蒸気発生器 2次側給水の実力について

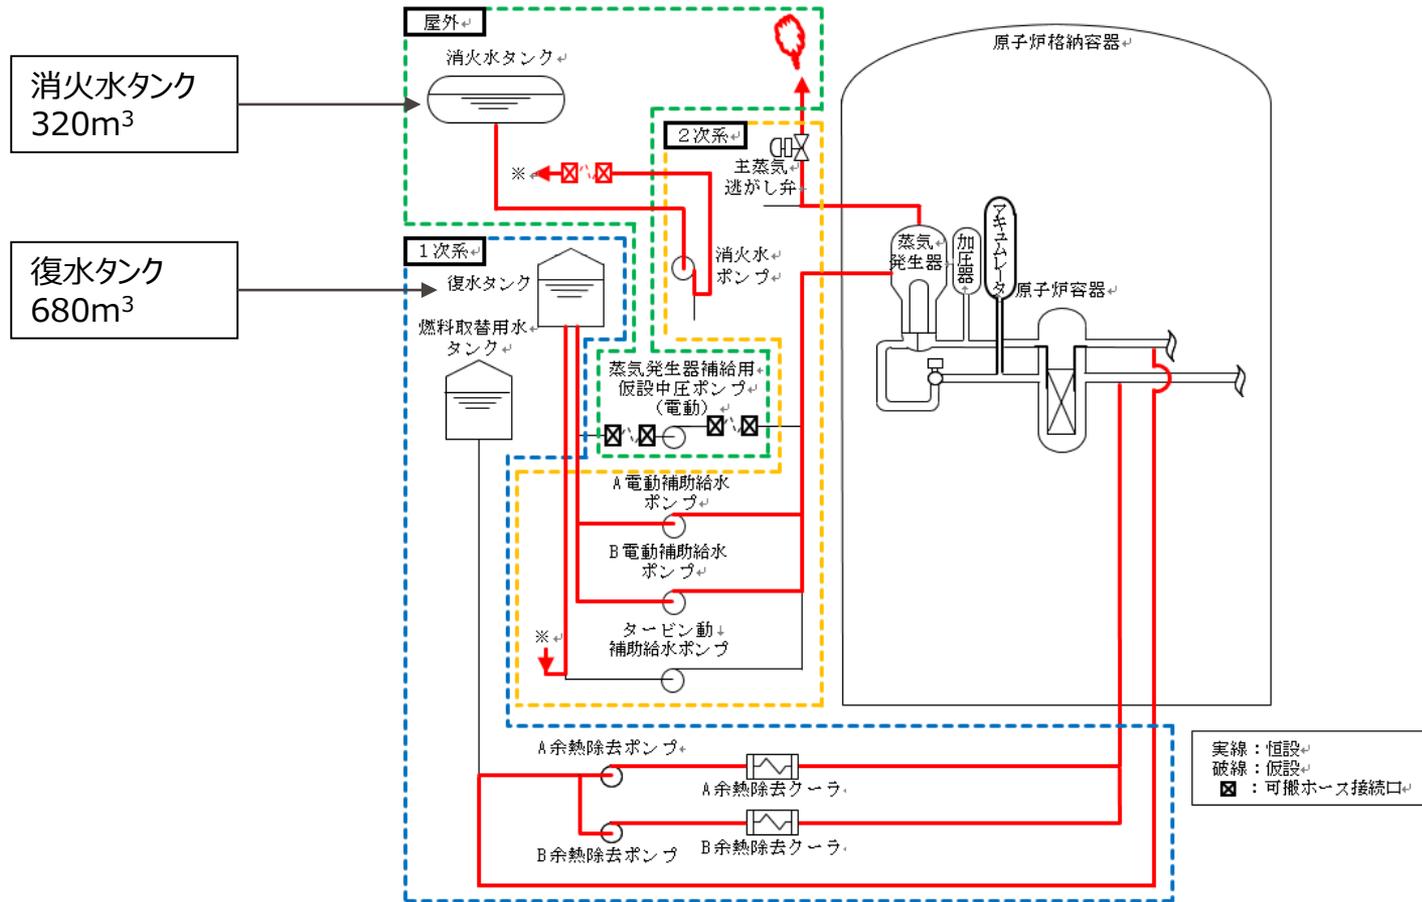
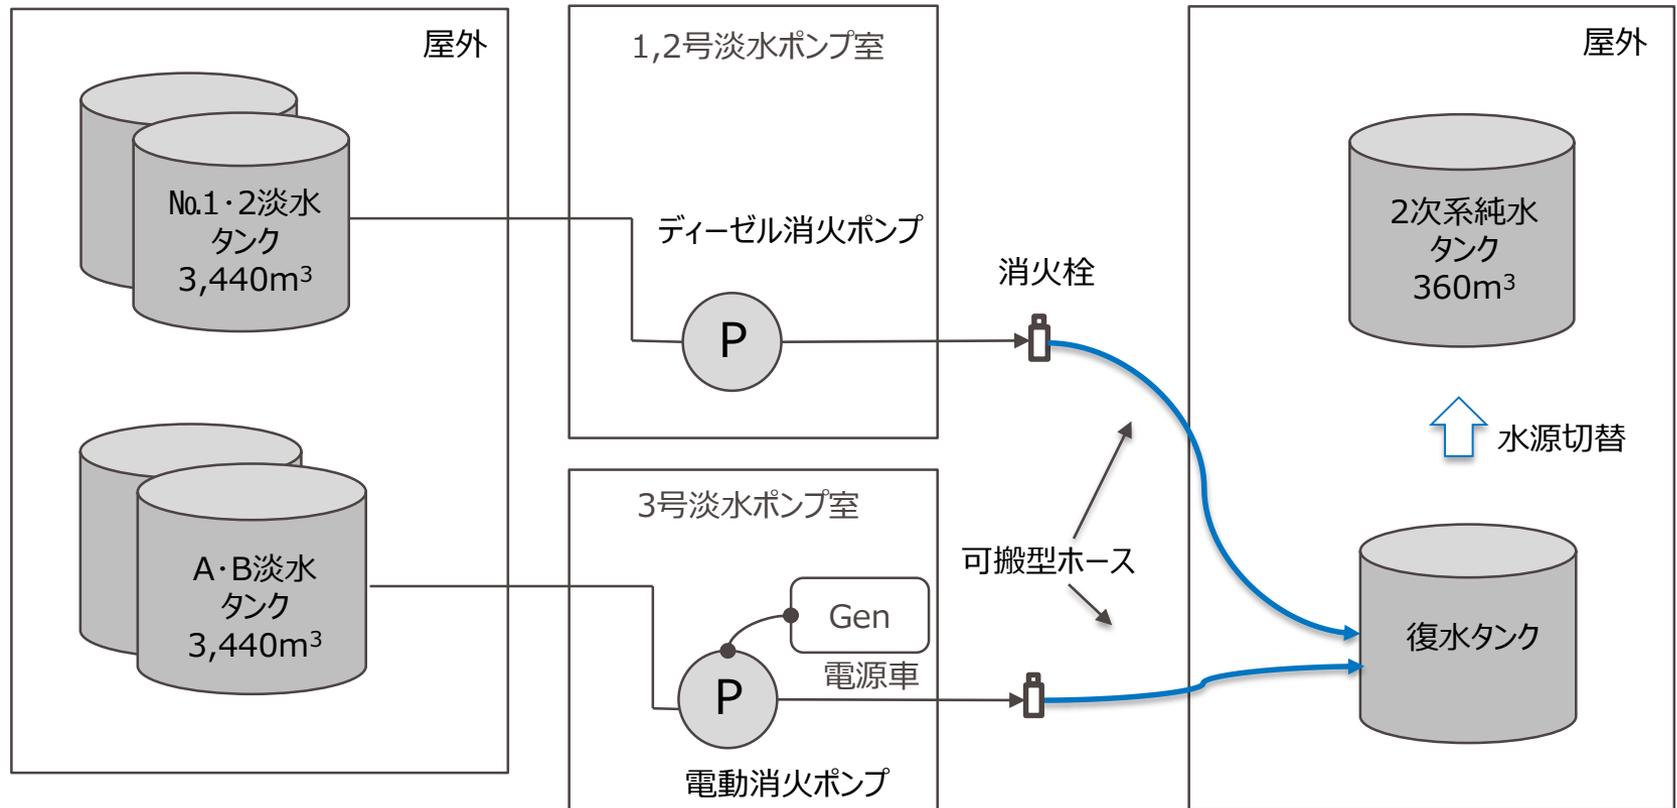
仮設中圧ポンプによる蒸気発生器への給水で使用する水源について、2次系純水タンクなどが使用できたとして実力上の給水可能時間について説明すること。

蒸気発生器 2次側給水が可能なタンク、それらのタンクの保有水量の合計、給水可能期間は下表のとおりとなっている。

降灰継続時間中の水補給：約1.5日

降灰継続時間以降の水補給：30日以上

更なる対応として、万一水源枯渇の場合には送水車を用いて海水補給
